Aláíró lap
a
„Hajdúnánási Moto-GP versenypálya és multifunkciós autó-motorsport komplexum
tervezése”
– tárgyú uniós értékhatárokat elérő nyílt tervpályázati eljárás
zárójelentéséhez

III. AZ EGYES PÁLYAMŰVEK ÉRTÉKELÉSE
(RÉSZLETES SZAKMAI BÍRÁLAT)

11. SZ. PÁLYAMŰ

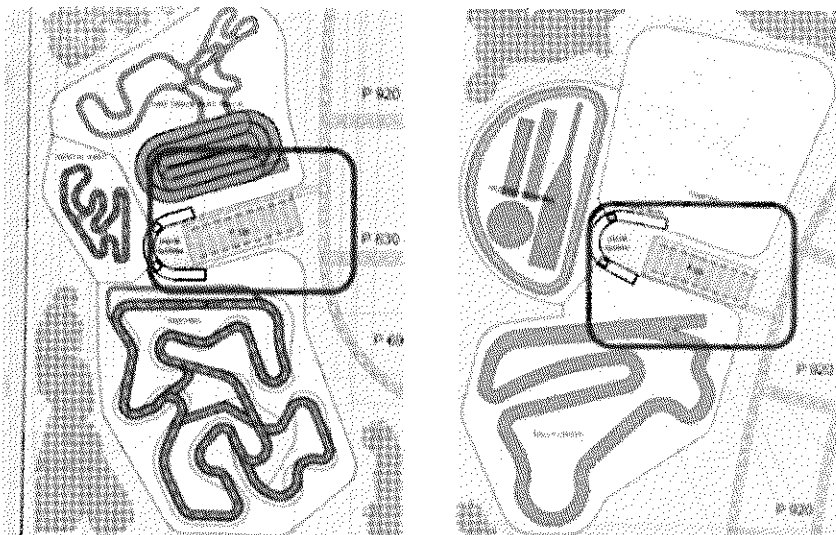
- A tervben nem szerepel a nyomvonal az úgynevezett Joker-körnek, ami a rallycross pályák esetében előírás.
- A pályák nem rendelkeznek paddock-kal. Csak parkolók szerepelnek a tervben, amelyek ugyan használhatóak lehetnének paddock-ként, ahhoz viszont túl kicsik, illetve a formájuk és elhelyezkedésük nem teszi lehetővé a versenyek lebonyolítását.

- A tervben szereplő épületek az elhelyezkedésükből adódóan nem használhatók megfelelően, túl messze találhatók a pályáktól.

A versenypálya

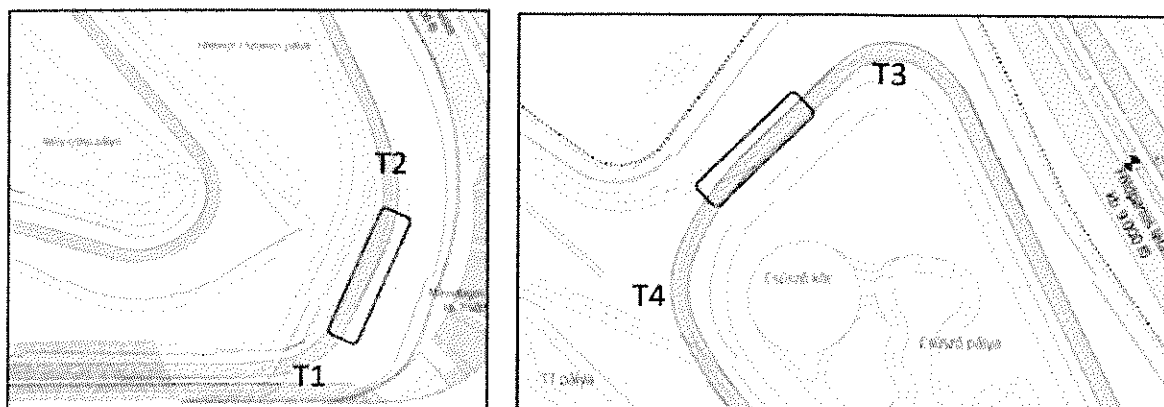
- A vonalvezetés nem ideális versenyek mozgalmassága szempontjából, mivel kevés előzési ponttal rendelkezik és sok a gyors, nagysebességű kanyar és kanyarkombináció, így kevés tényleges előzési pont található a pályán. A MotoGP-val való hosszútávú sikeres együttműködés fenntartásának érdekében fontos, hogy izgalmas versenyhelyszín legyen biztosított a résztvevők számára, a rendelkezésre álló eszközökkel elő legyen segítve a versenysport kulcseleme: a bizonytalan végkimenetel.

- A Nemzetközi Motorsport Szövetség javaslata a FIM Grade A (MotoGP megrendezésére alkalmas pályalicenz) besorolásra pályázó versenypályáknak (FIM Circuit Standards) a 4,2-4,5 km közötti pályahossz és a minimum 10 kanyar. A pályázatban szereplő vonalvezetés 5.050 m hosszú, ami több mint 0,5 km-rel hosszabb, mint az ajánlott.

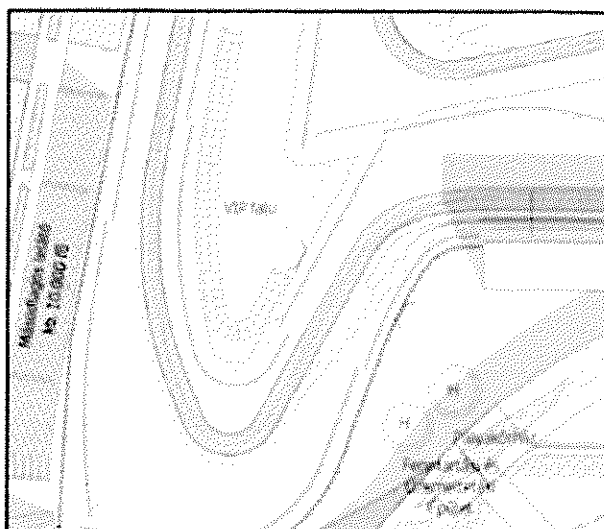
- Fontos kiemelni, hogy az általánosan magas sebesség és a nagy sebességű kanyarok miatt könnyen bekövetkező bukások várhatóan súlyos következményűek lehetnek.
- A 4. kanyar kijáratánál betervezett aszfaltos nyomvonal bekötés miatt a bukózónán keresztül vezet egy aszfaltos út. Ez azt eredményezi, hogy egy esetleges kicsúszás esetén a sportoló különböző felületeken jut keresztül, először füves területre érkezik, majd újra aszfaltra kerül és utána jut a kavicsos bukózónába. Ez önmagában is súlyos sérülést is okozhat amellet, hogy kisebb mértékben csökkenti a sebességet, veszélyesebbé téve ezzel az esetleges becsapódást.

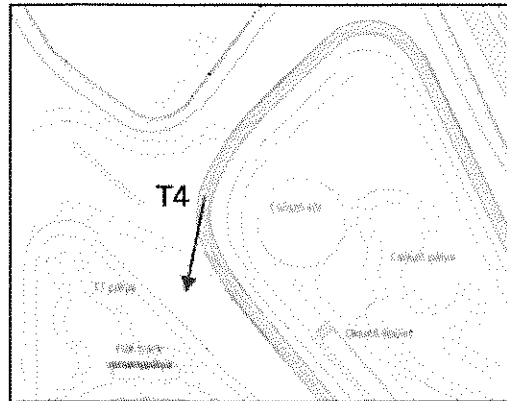
- A 6. „S” kanyarban nem került kialakításra bukózóna, ami további biztonsági kockázatot jelent a pályahasználók számára.

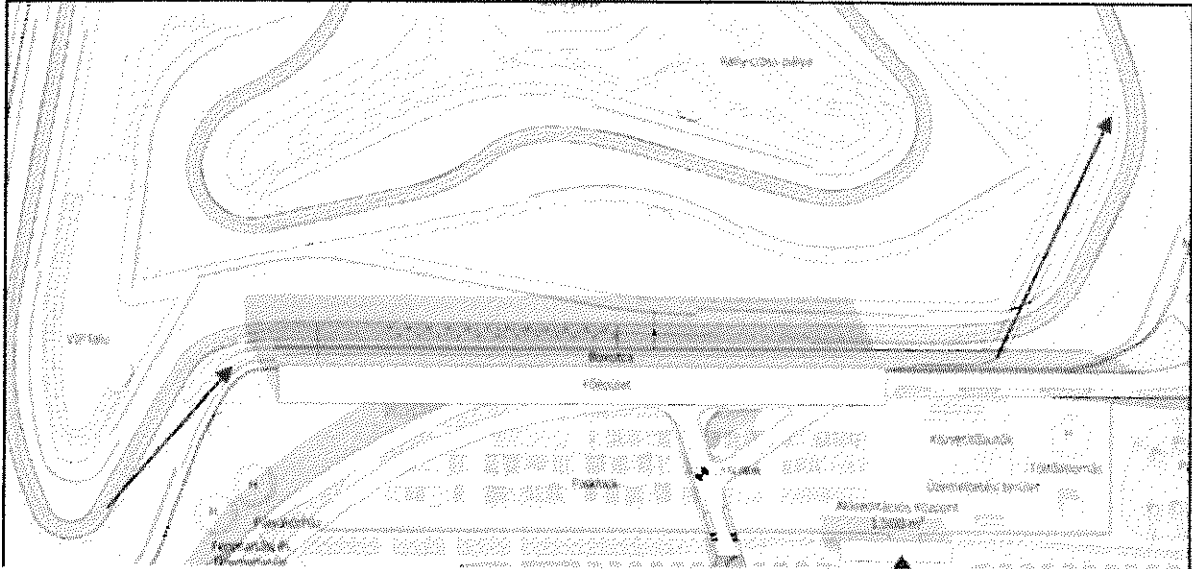
- A boxutca bejárata az ideális ívről nyílik és a bukózónában van, ami veszélyes. Az aszfaltos boxbejárat a kavicsos bukózónából vesz el területet, amely egy esetleges baleset esetén azt eredményezi, hogy a bukott motoros vagy kicsúszó autós a boxutca bejáratába érkezik. Ez sérülésveszélyes, valamint a boxutcát is megközelíthetetlenné teheti.

- A boxkijárat megoldása szintén nem javasolt. Nagyon hosszú a boxutca kijárata, majdnem a 3. kanyarnál csatlakozik be a pályára, ami nem tesz jót a gumi hőmérsékletének, valamint jelentősen megnöveli a boxutcában eltöltött időt, ezzel hátrányt okozva a versenyzőnek. Emellett az alagút kialakítása újabb többletköltséggel jár. A boxutca területén a világ versenypályáin számos baleset történik ezért a pálya engedélyezésénél erre külön hangsúlyt fektetnek. A boxkijárat alagút biztonsági szempontból nehezen elfogadható, nehezíti az engedélyeztetés folyamatát a FIM-nél.

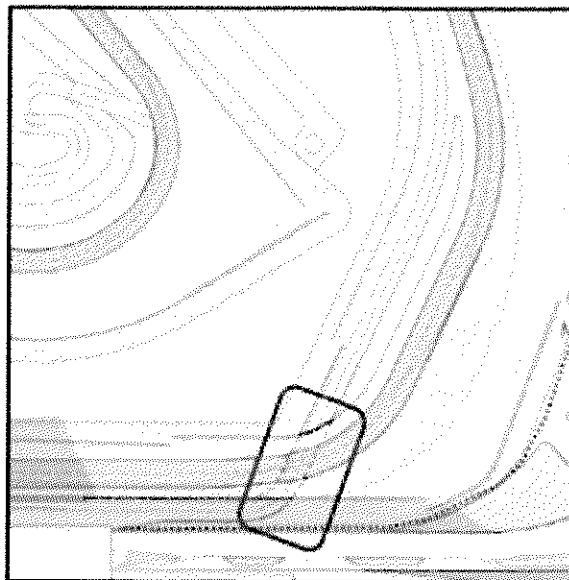
- Az első két kanyar jelen megoldással nem rendelkezik belső szervízúttal, ami szintén fontos biztonsági hiányosság.

A paddock terület

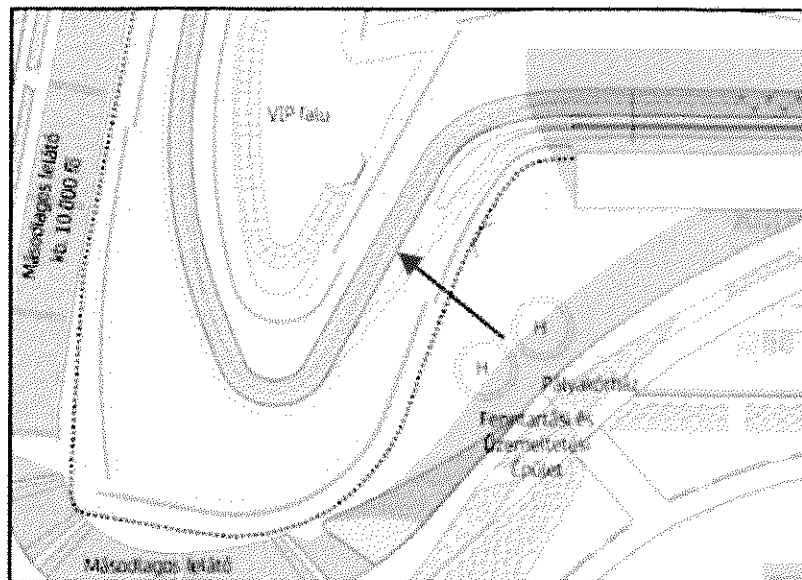
- A paddock területén kialakított helikopterleszálló túlságosan közel van a nyomvonalhoz. A mellette kialakított híd felé nem tud elindulni a mentőhelikopter, mindenképpen be kell repülnie a pályatest fölé. Ez turbulenciát okozhat, valamint felviszi a szennyeződést a pályára. Ezt írásos szabályzat nem tiltja, de a versenyigazgatónak külön engedélyeznie kell a helikopterleszállók elhelyezkedését, ilyen szituációk elkerülésére.

- A paddock és boxutca közötti átjárás nem biztosított megfelelően, ezért azon csapatok és csapattagok, akik nem a boxban tevékenykednek, vagy nem rendelkeznek garázzsal (kisebb kategóriák például) kénytelenek a boxutca elejéig vagy végéig elmenni, hiszen a garázsokat biztonság és információbiztonsági okokból sem használhatják közlekedésre, közlekedőfolyosók pedig nem kerültek kialakításra.
- A parc fermé a jelenlegi kialakítással nem látja el kellően a feladatát. A parc fermé területe és a boxutca nincs közvetlenül összekötve, így azon sporteseményeknél, ahol a külön parc fermé terület használata az előírás (pl. Superbike) nem használható megfelelően.

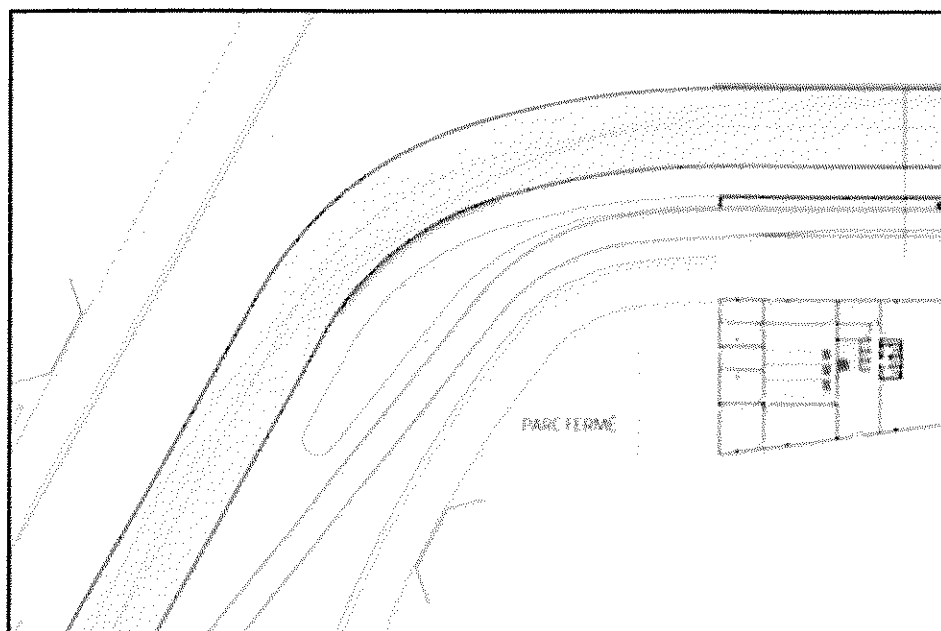
- A paddock mérete nem megfelelő. A rajzon a nem szerepelnek csupán a versenycsapatok építményei, hiányoznak a kiszolgáló létesítmények, támogatók, szervezők sátrai, kisebb kategóriák eszközei (pl. Red Bull Rookies Cup). Emellett a terület bővítésére sincsen lehetőség, ami egy újonnan épülő versenypálya esetén nem javasolt.
